運転者席側エアバッグ

基準不適合発生箇所

改善内容

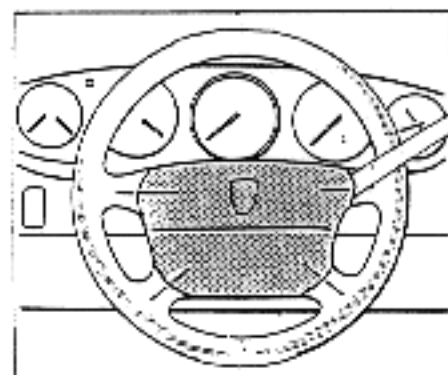
電気装置の回路が不適切なため、各種リレーが作動することによりエアバッグの回路内に異常電圧が発生することがあり、最悪の場合、運転者席側エアバッグが突然展開するおそれがある。
